## 改善箇所説明図

### 基準不適合発生箇所

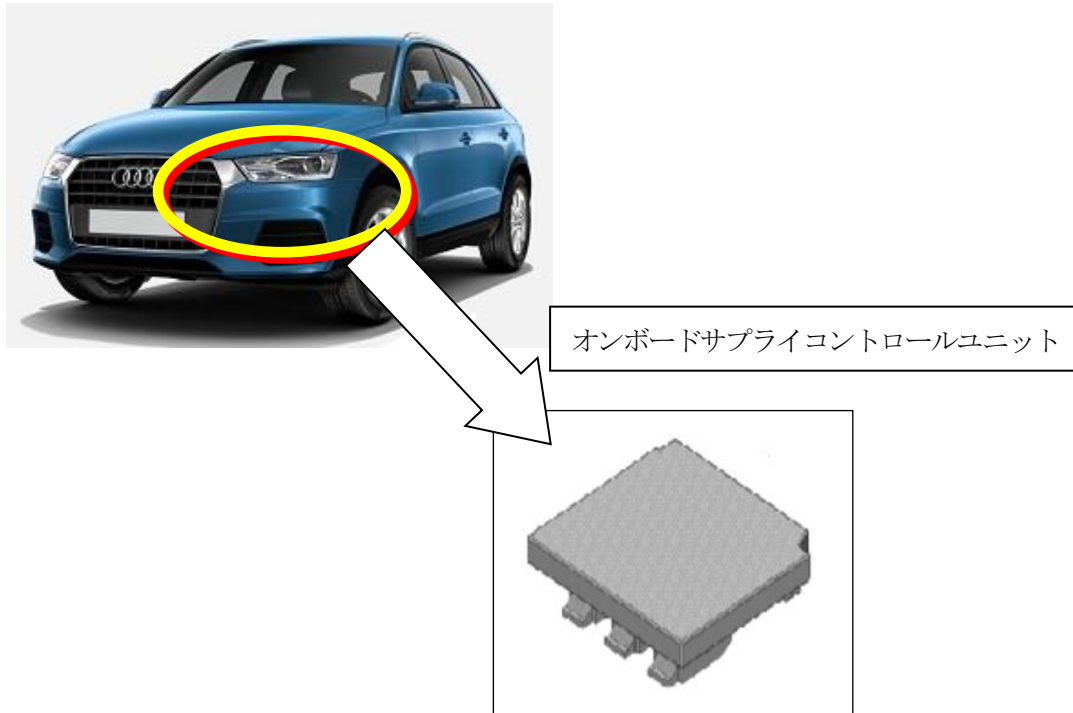
注：  は、プログラム書き換え部を示す。

方向指示器において、オンボードサプライコントロールユニットのプログラムが不適切なため、運転者が不点灯状態を判別できず、保安基準第41条（方向指示器の基準）に適合しないおそれがある。

全車両、当該コントロールユニットのプログラムを対策プログラムに書き換える。

識別：車両識別プレートの上側に、桃色で直径5mm程度のマークを塗布する。

また、点検整備記録簿の該当欄に「日付、走行距離、ワークショップスタンプと担当者名、リコール：外-2942 オンボードサプライコントロールユニットの改修」と記入する。
